**Modulo per la presentazione delle osservazioni per i piani/programmi/progetti sottoposti a procedimenti di valutazione ambientale di competenza statale**

ID: Codice procedura (ID\_VIP/ID\_MATTM):10844

Impianto per la produzione di energia elettrica da fonte eolica, costituito da 6 aerogeneratori della potenza complessiva di 37,2 MW, un sistema di accumulo da 25 MW e relative opere connesse in località "Rempillo" nel comune di Pitigliano (GR).

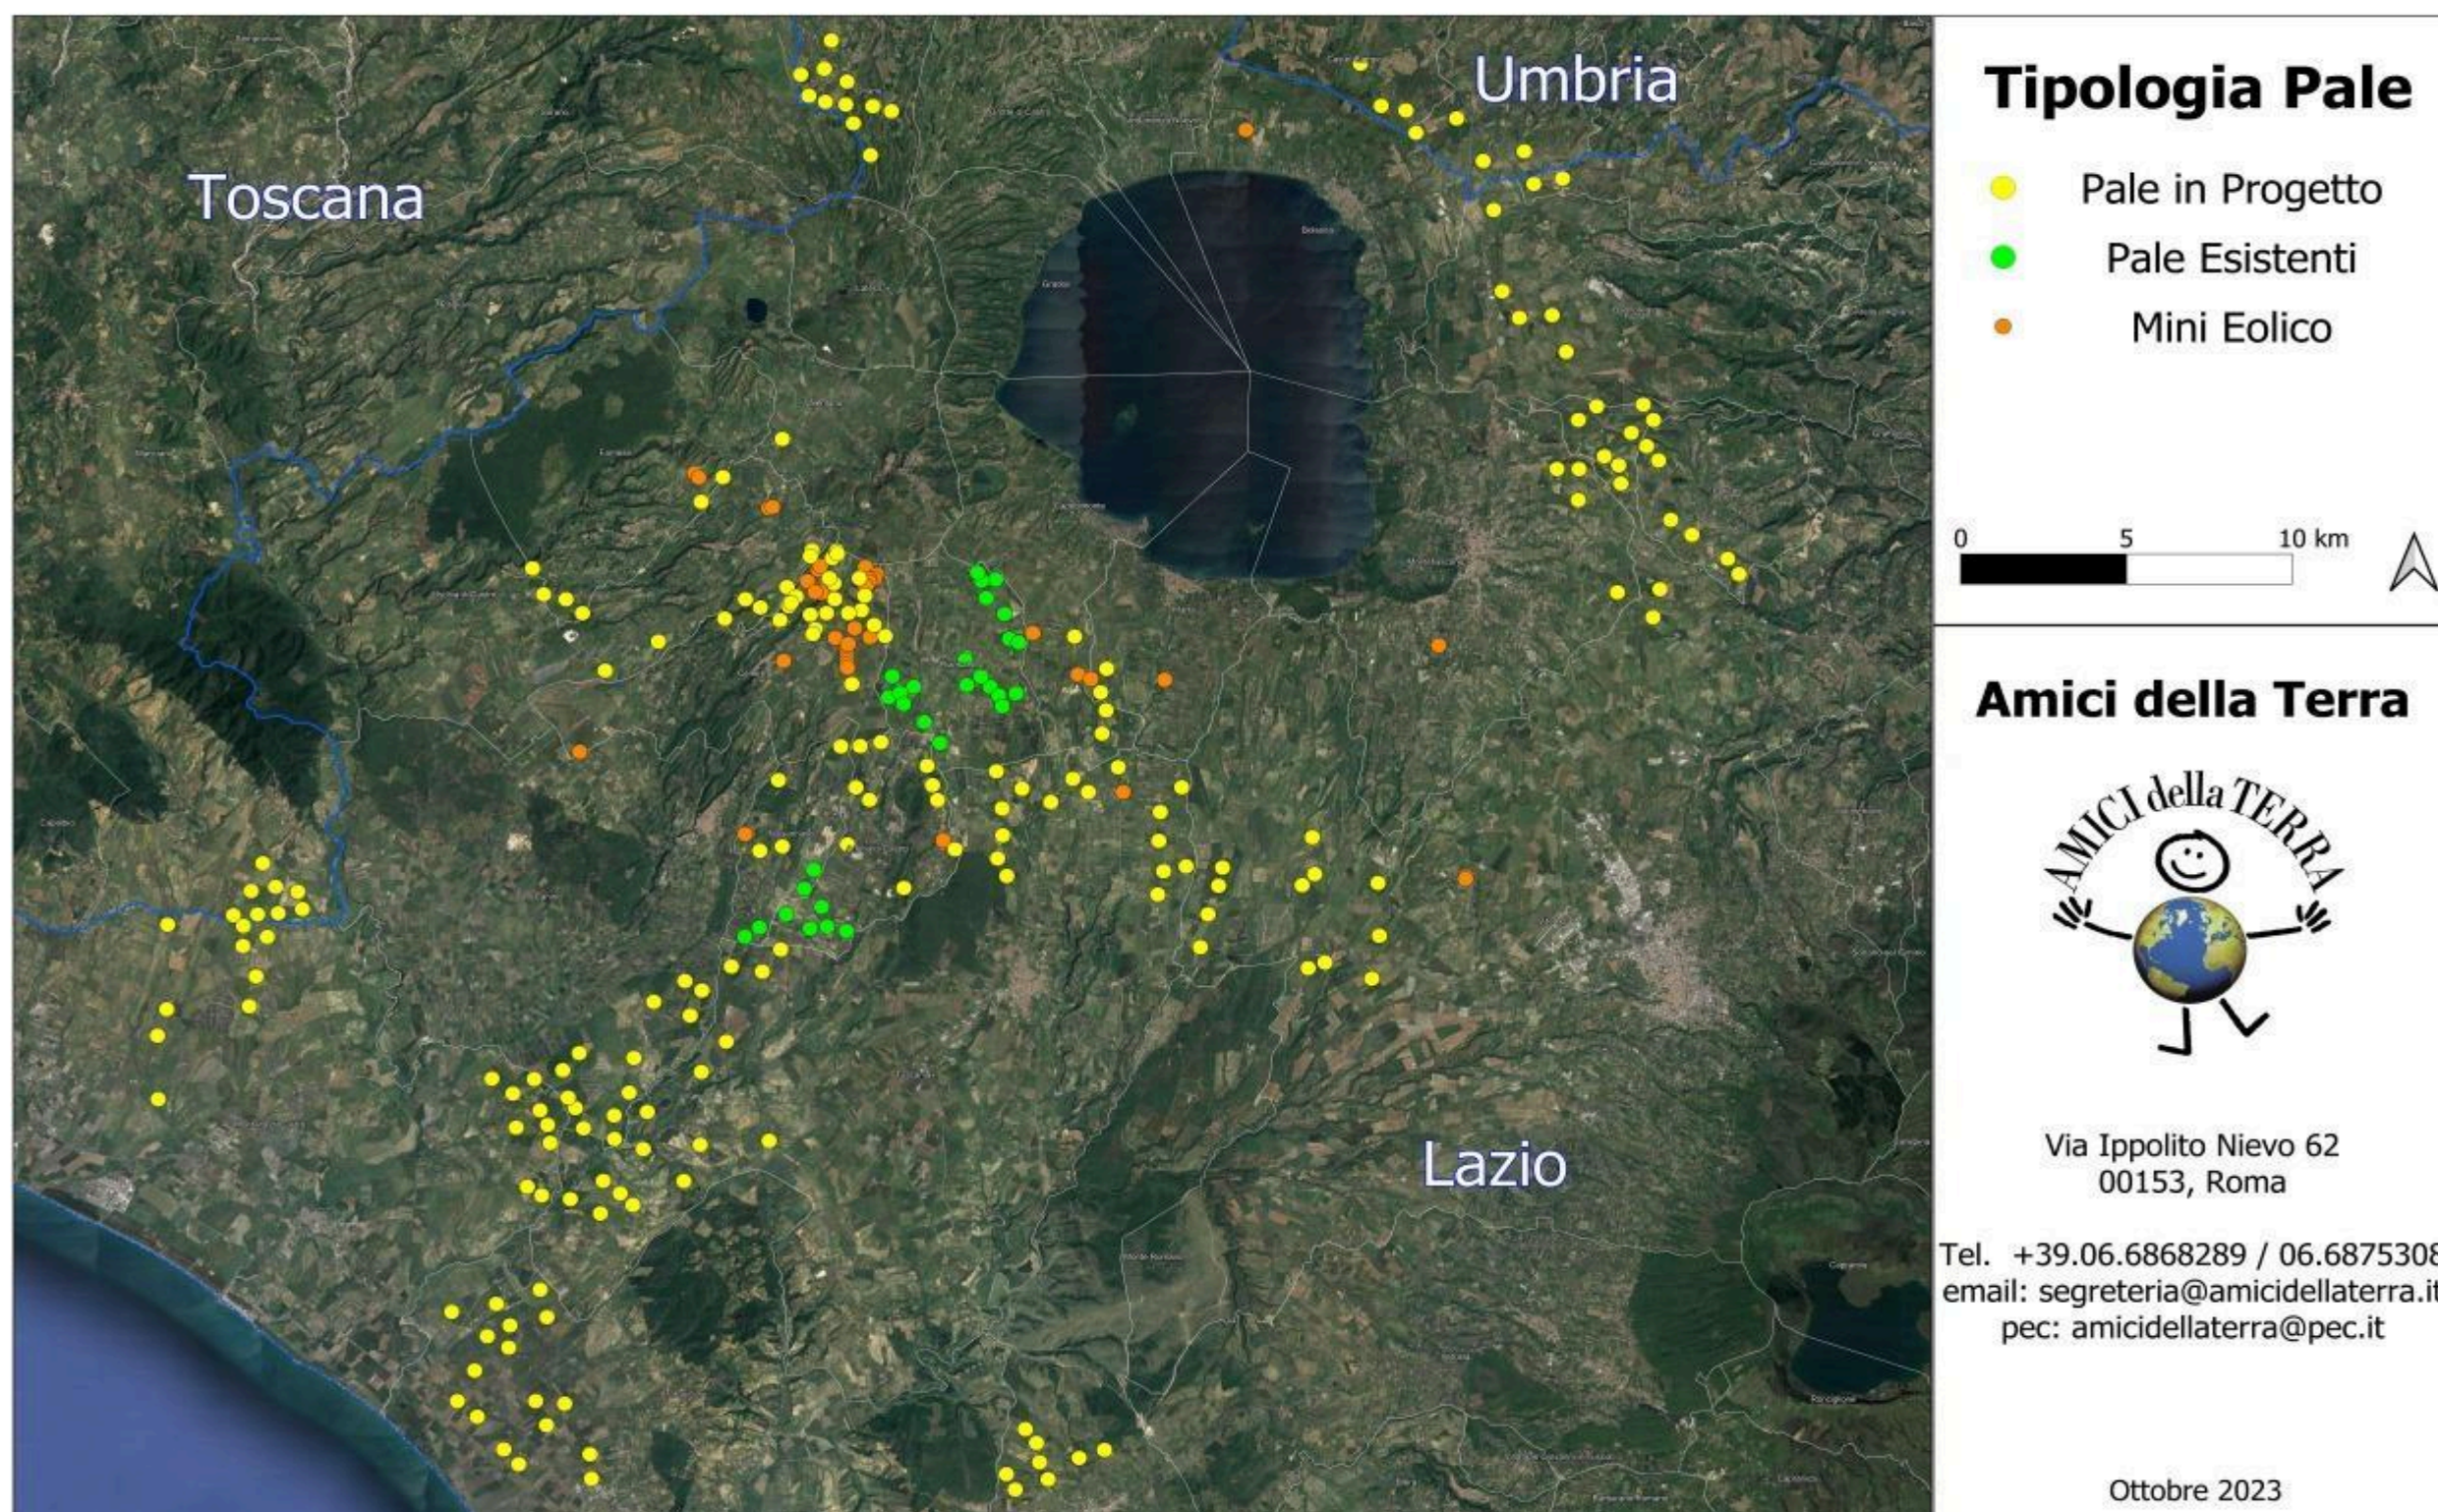
Inoltre, la zona in cui insisterebbe l’impianto eolico industriale Rempillo è compresa nelle fasce di rispetto di 3 km di diversi beni archeologici tutelati dalla parte II del Codice dei Beni Culturali (vedi Allegato, immagine n. 3). Inoltre le pale P04 e P05 ricadono all’interno di un’area archeologica che la Proponente vorrebbe cancellare per il semplice fatto che non è riportata nel documento regionale ma nel documento provinciale come meglio dettagliato nell’Osservazione n. 5. Alla luce di quanto documentato appare chiaro quindi che la collocazione dell’impianto non ha tenuto conto alcuno dei vincoli dell’area nella quale è stato progettato e l’inserimento dell’impianto eolico nel paesaggio e sul territorio non è corretto (Allegato IV delle Linee guida nazionali di cui al D.M dello Sviluppo economico del 10.09.2010).

- h) Le zone di interesse archeologico evidenziate nell'immagine n. 3 a cui si aggiungono anche l'importante abitato protostorico di Sorgenti della Nova e Ruderì del Castello altomedioevale che si trovano a circa 4 km dalle aree in cui è stato progettato l'impianto eolico industriale. Poco più lontano i resti del castello medioevale “Morroneccio”. Nell'area vasta le preziose necropoli eneolitiche (Poggi Alti) ed etrusche di Pitigliano, Sovana e Sorano.

**Immagine n. 4** Situazione di saturazione da impianti FER nella provincia di Viterbo. Non sono riportati gli impianti fotovoltaici e agrivoltaici che hanno inciso per buona parte nel cumulo di impianti FER per superare già nel 2023 gli obiettivi del PNIEC assegnati alla Regione Lazio per il 20230.

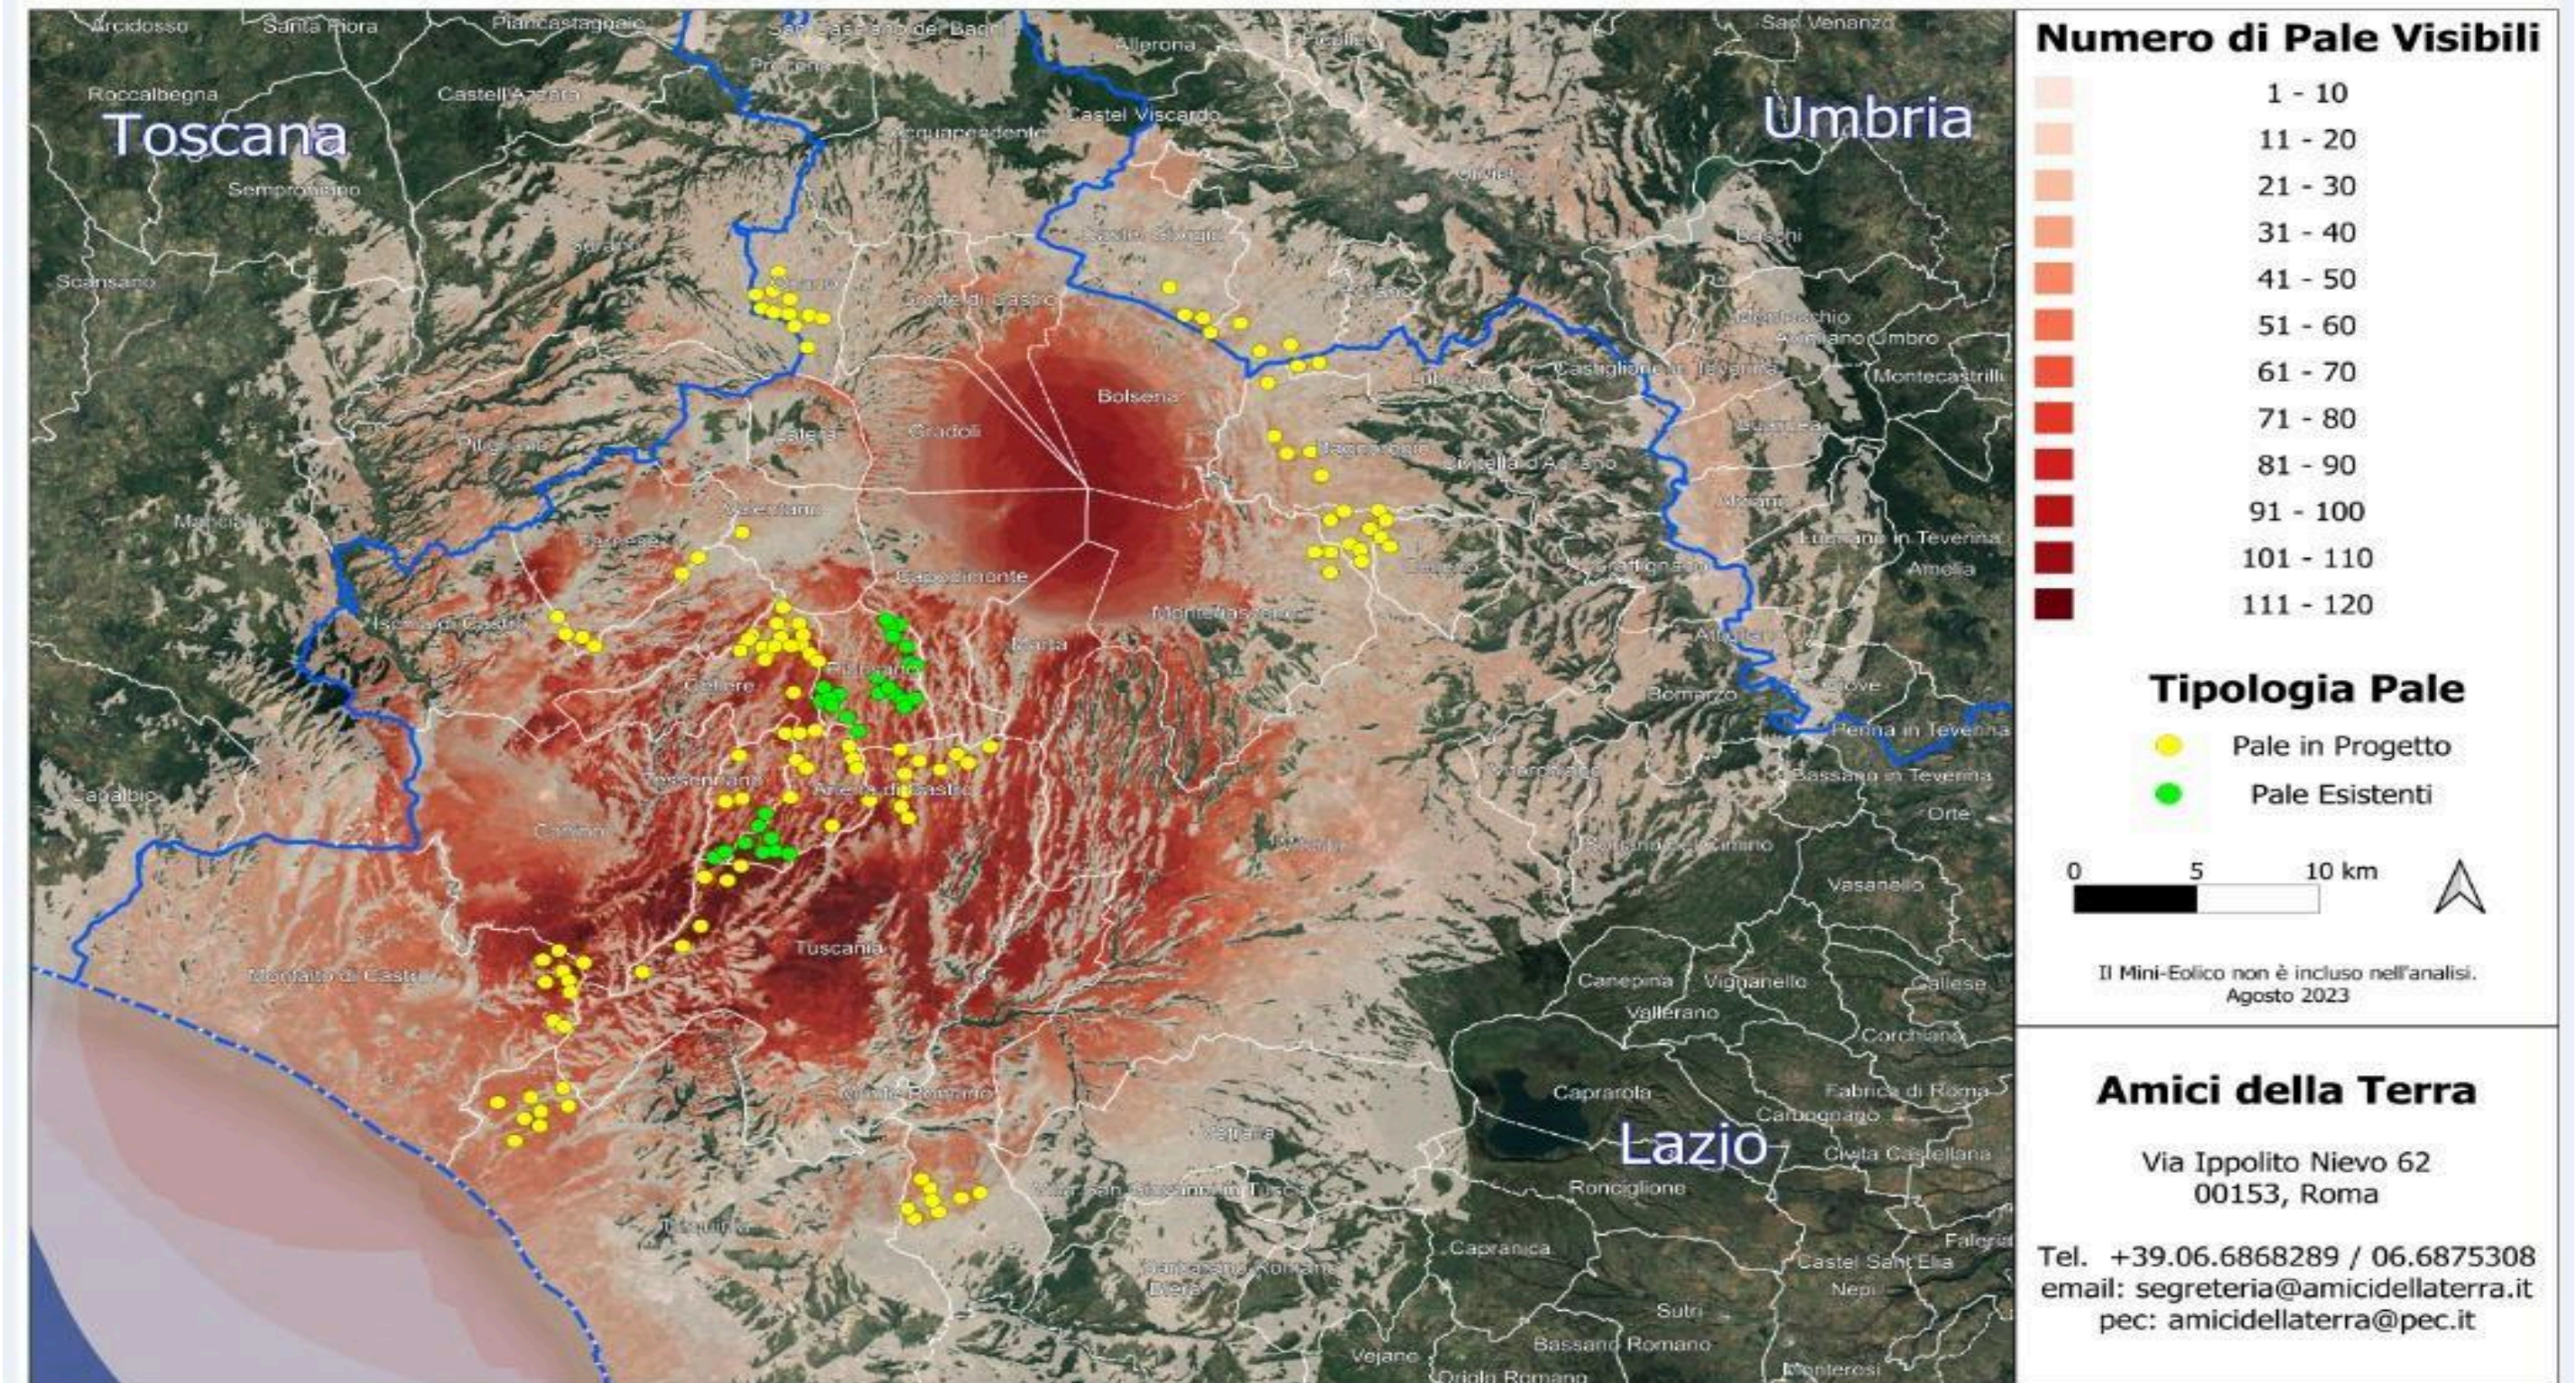
Quindi anche la Regione come Ente deputato dalla normativa nazionale a legiferare sulle aree idonee e non idonee si è espressa riguardo al fatto che abbia assolto ai doveri e alle quote stabilite dal PNIEC e in ambito regionale la provincia di Viterbo è stata quella con il più alto tasso di impianti FER tra tutte e quindi ormai satura ed il cumulo degli impianti FER installati, autorizzati e in progetto rappresenta una elevata criticità per la sostenibilità ambientale di ulteriori eventuali iniziative. L'impianto eolico " Rempillo" pur essendo "esterno al confine provinciale e regionale ma nelle sue immediate vicinanze ( a soli 100 metri i primi due aerogeneratori) oltre ad impattare sul territorio e sulle economie di tre Comuni del Lazio ( Farnese, Valentano e Latera) si trova nelle fasce di rispetto dei Beni di notevole interesse pubblico come si è evidenziate nelle Osservazioni nn. 1 e 2 e crea anche degli impatti negativi anche sui beni naturalistici come verrà dettagliato nell'Osservazione n. 4. Inoltre andrebbe a sommarsi al già enorme cumulo di impianti eolici e fotovoltaici e geotermici che già creano una elevata criticità ambientale nella provincia di Viterbo e interferiscono anche con il territorio toscano come si può vedere dalle immagini nn. 4 e 5 dell'Allegato n. 1.
